**Specjalistyczny Szpital
im. Ks. Biskupa Józefa Nathana w Branicach
ul. Szpitalna 18, 48-140 Branice**

dotyczy postępowania nr TP 6/2023

pn. „Wykonanie kompleksowej, wielobranżowej dokumentacji projektowej – przebudowa wraz z remontem Pawilonu A”

na podstawie art. 284 ust. 1 i 2 ustawy Pzp z dnia 11 września 2019 r. Zamawiający Specjalistyczny Szpital w Branicach udziela odpowiedzi na pytania

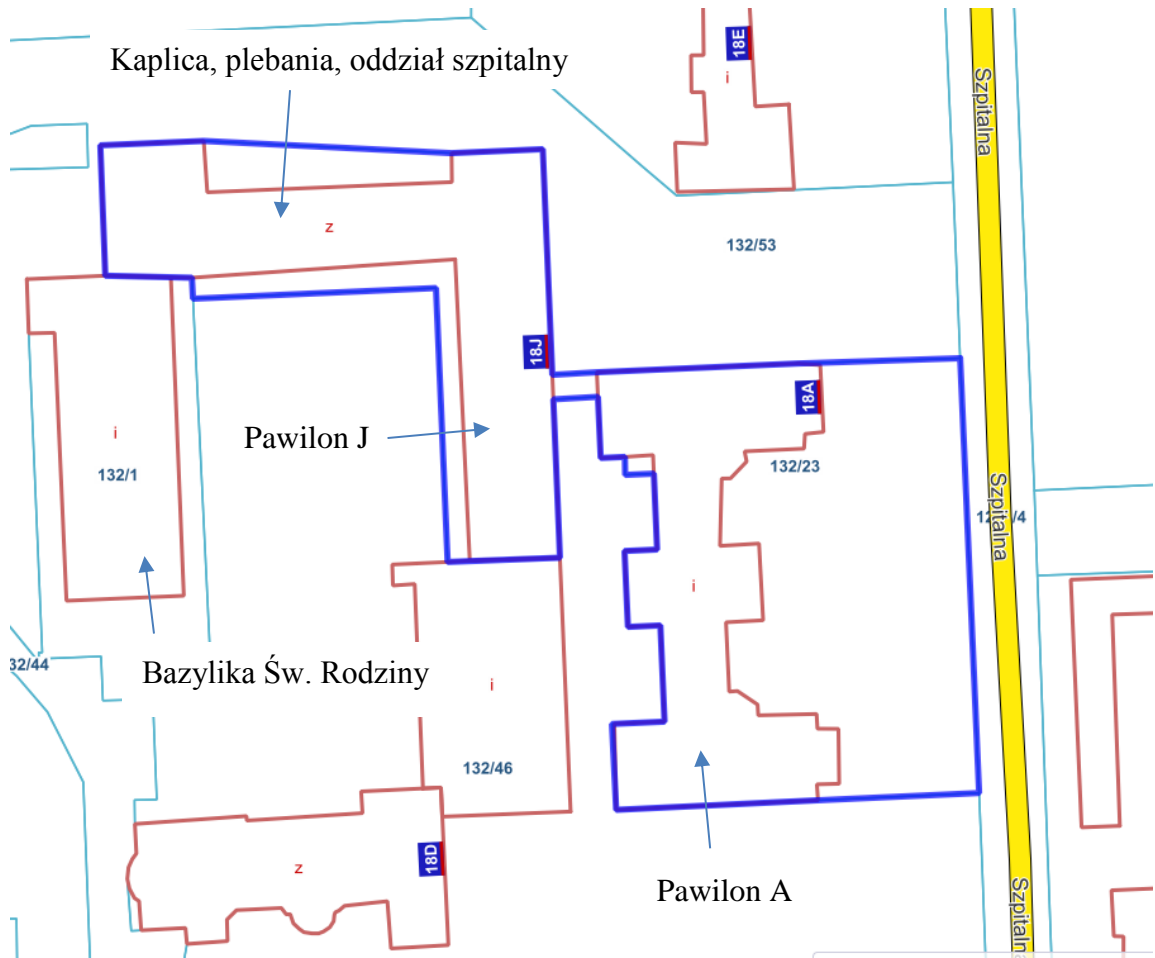
10. W pkt. 1.1 PFU podano parametry działki nr 132/23, która ma być objęta przedmiotem opracowania. Powierzchnia tej działki to 2358,1 m². Na podstawie zamieszczonych rzutów (poziom +1 i poziom +2) można ustalić, że powierzchnia zabudowy pawilonu wynosi około 1400m². Z tego należy wnioskować, że powierzchnia niezabudowana działki 132/23 to tylko 950m². Jak zatem rozumieć zapis 1.2.2. PFU „na przedmiotowej działce zlokalizowany jest historyczny kompleks Szpitala i Zakładu opiekuńczego wraz z kościołem Św. Rodziny” ?

Odp. Przedstawiony powyżej rysunek przedstawia mapkę określającą lokalizację Pawilonu A. Granica działki nr 132/23 oznaczona została kolorem niebieskim. Jej powierzchnia wynosi 5766m². Na działce zlokalizowany jest pawilon A o powierzchni zabudowy wynoszącej około 1460m², a także Pawilon J oraz kaplica i plebania Parafii Św. Rodziny. w Branicach.
